二、基地現況分析 (變更後)

一、平面規劃 (變更後)

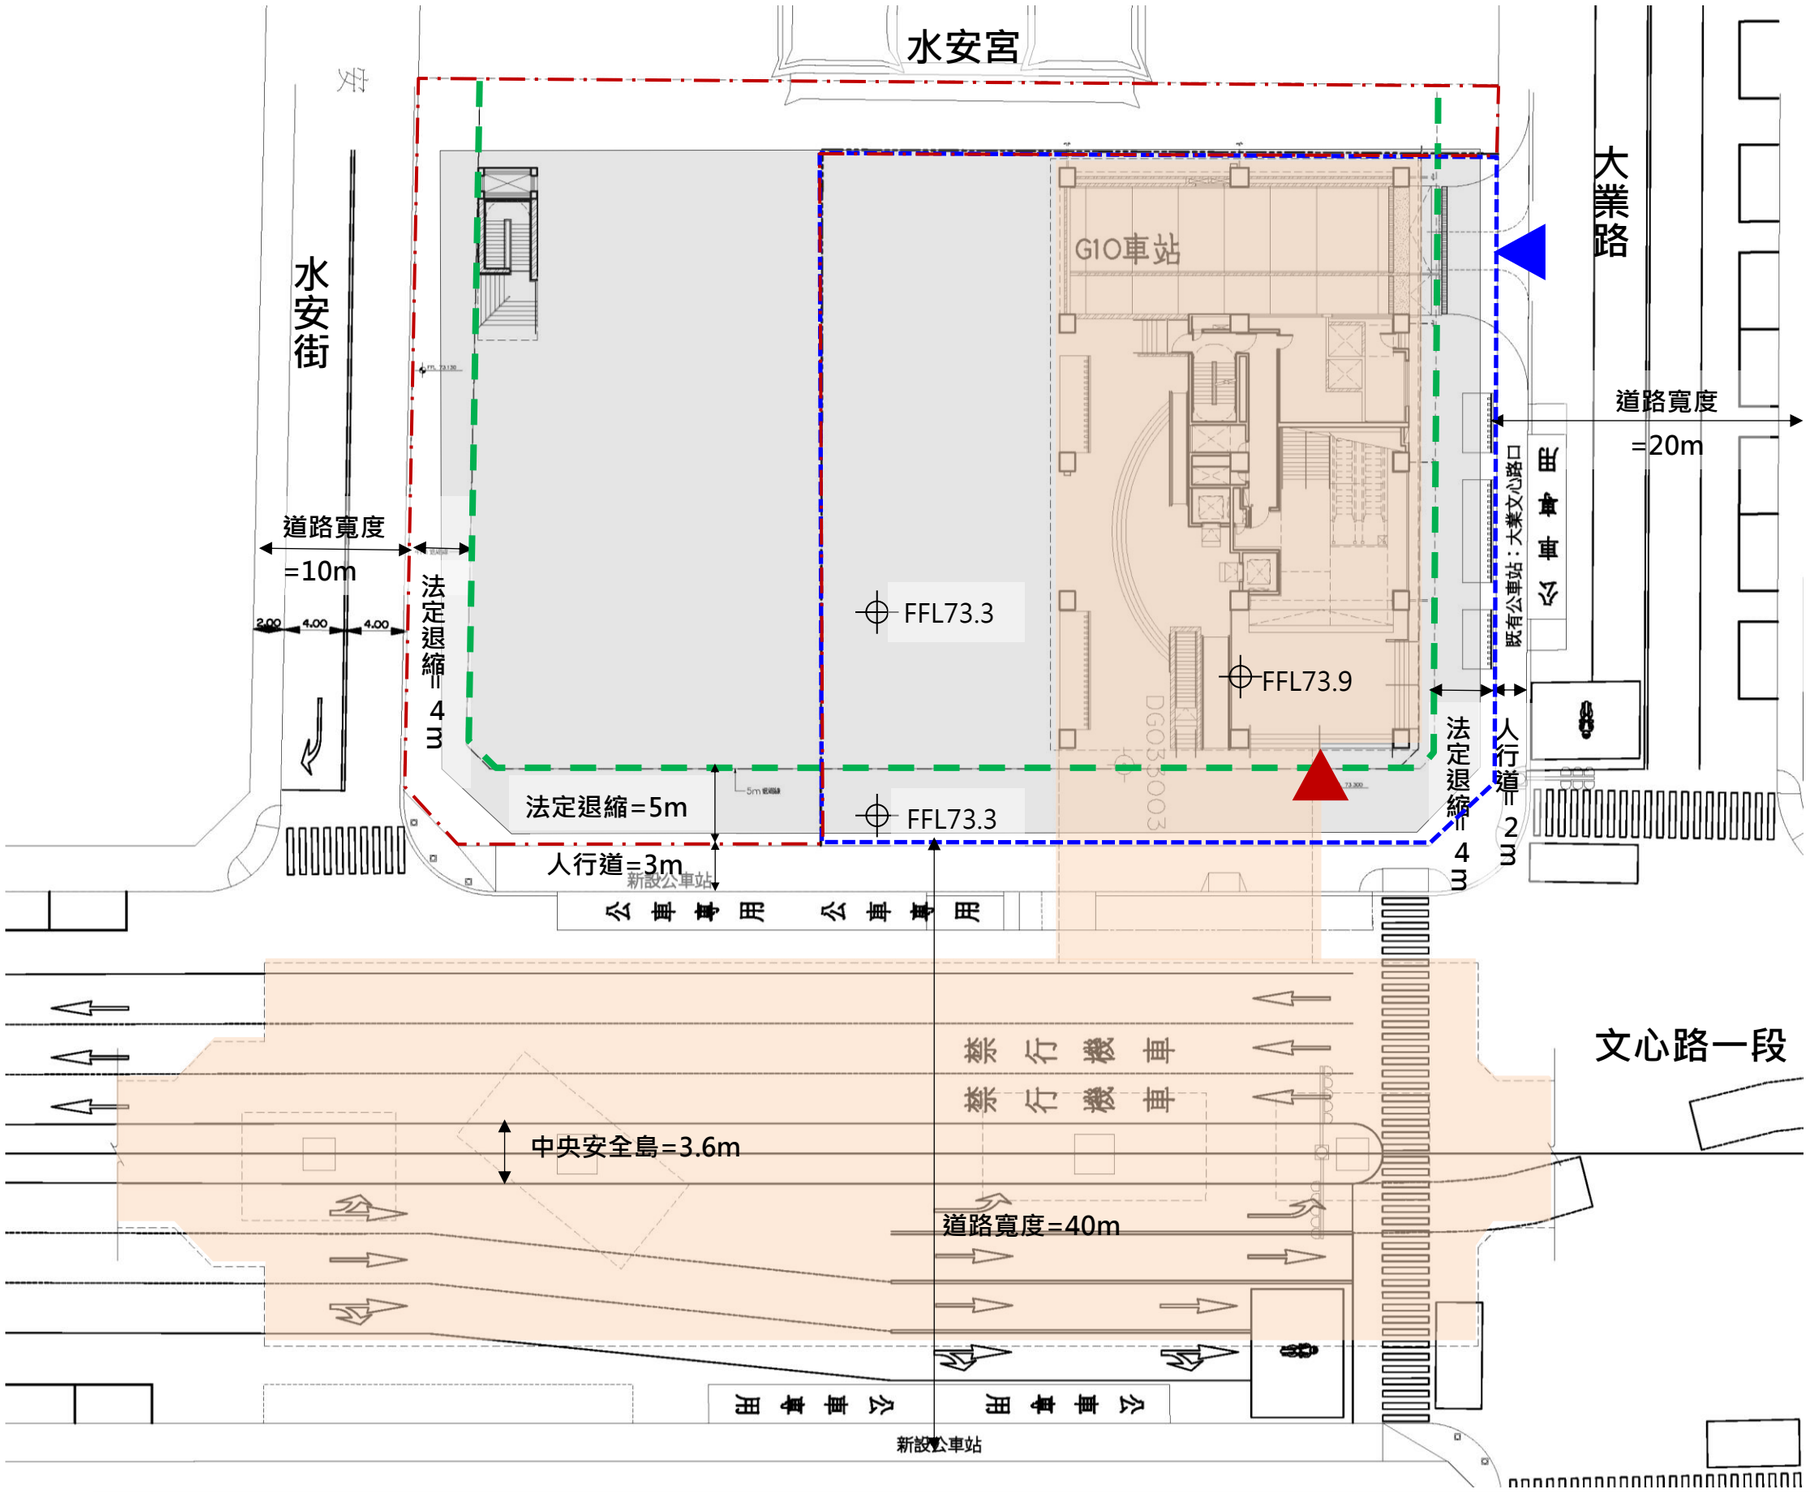
變更項目說明
1.原送審範圍=捷運用地
2.增加範圍=鄰里公園兼兒童遊樂場用地

地面層(1F)平面圖

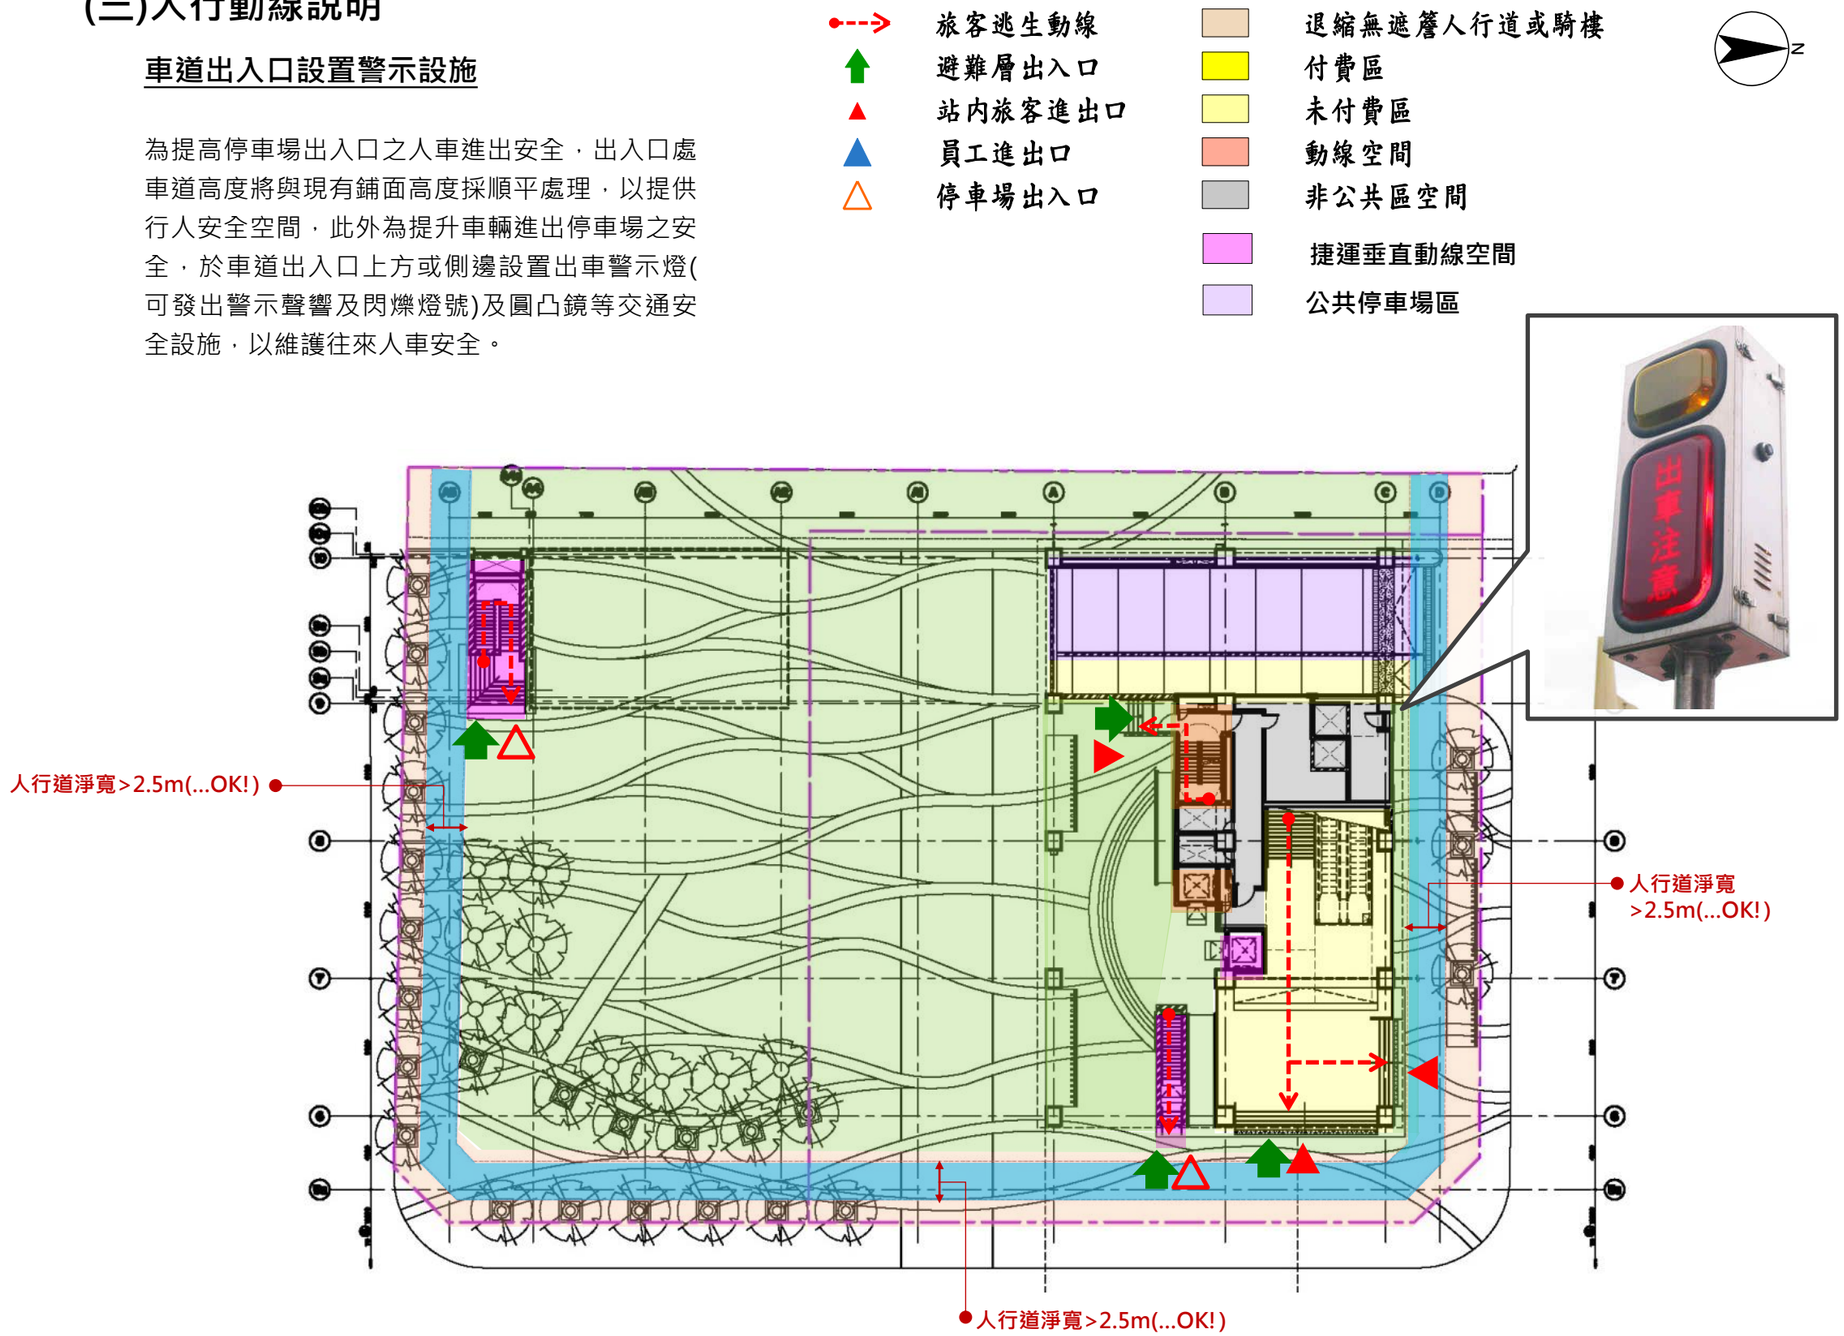
變更項目說明
1.基地範圍變更
2.新增地下層出入口

地面層(1F)平面圖
Scale=1/300

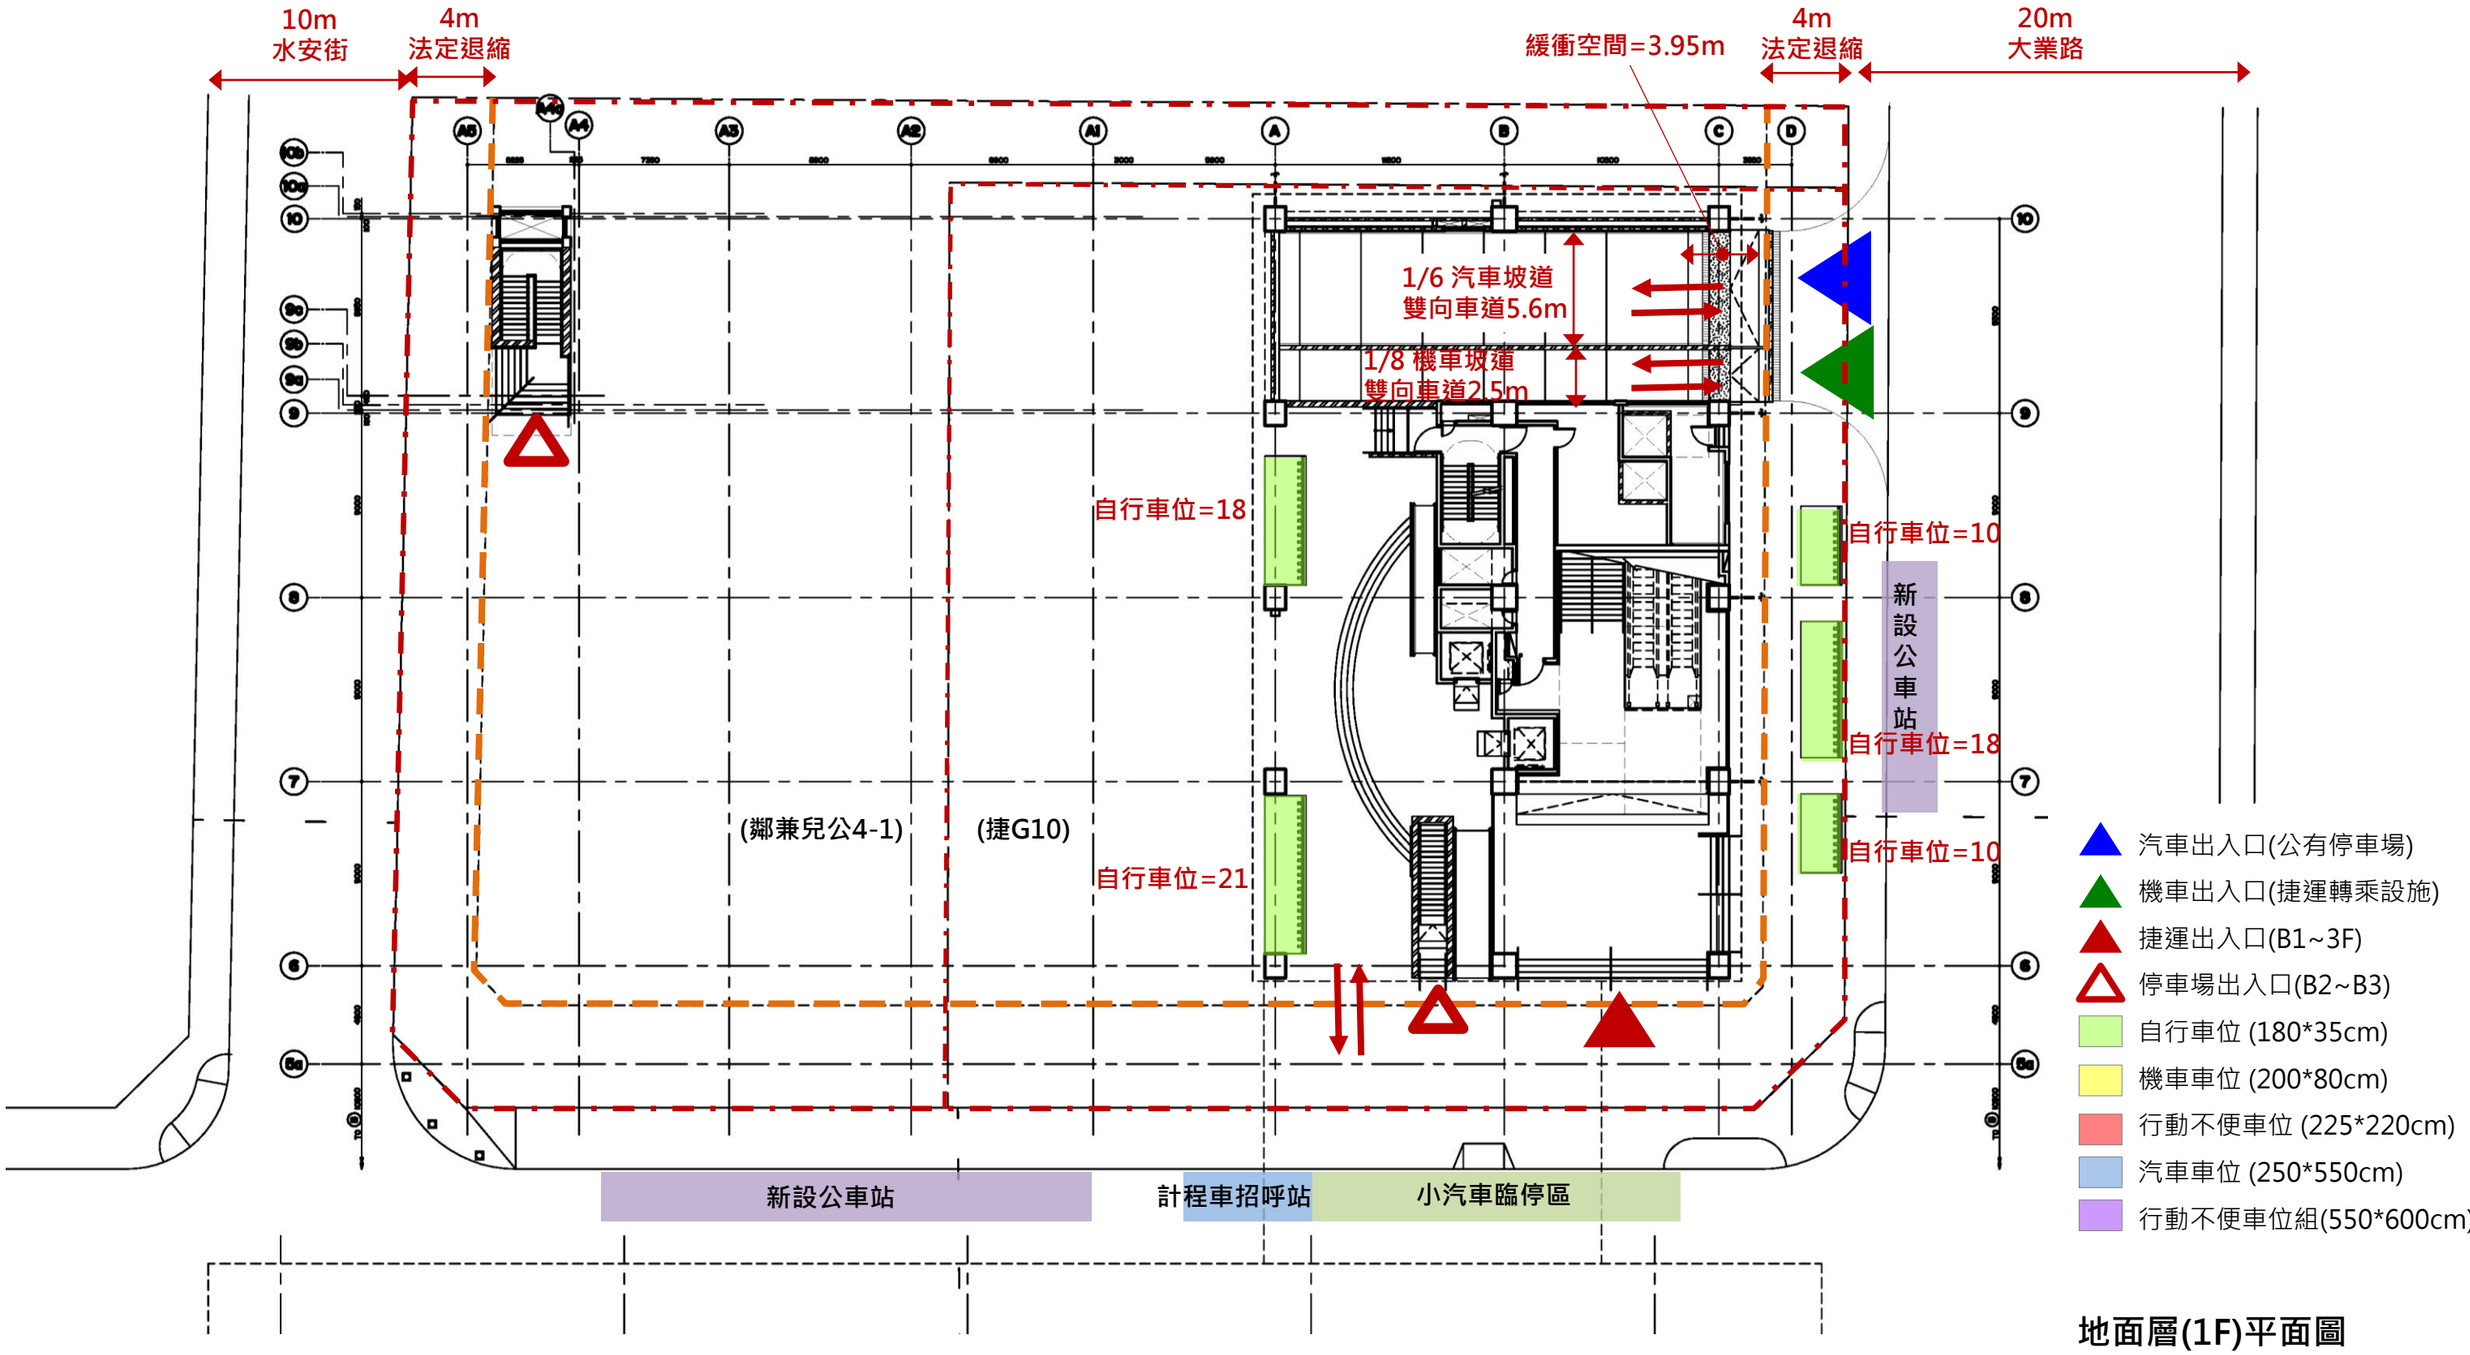
變更項目說明
1.基地範圍變更
2.新增地下層出入口
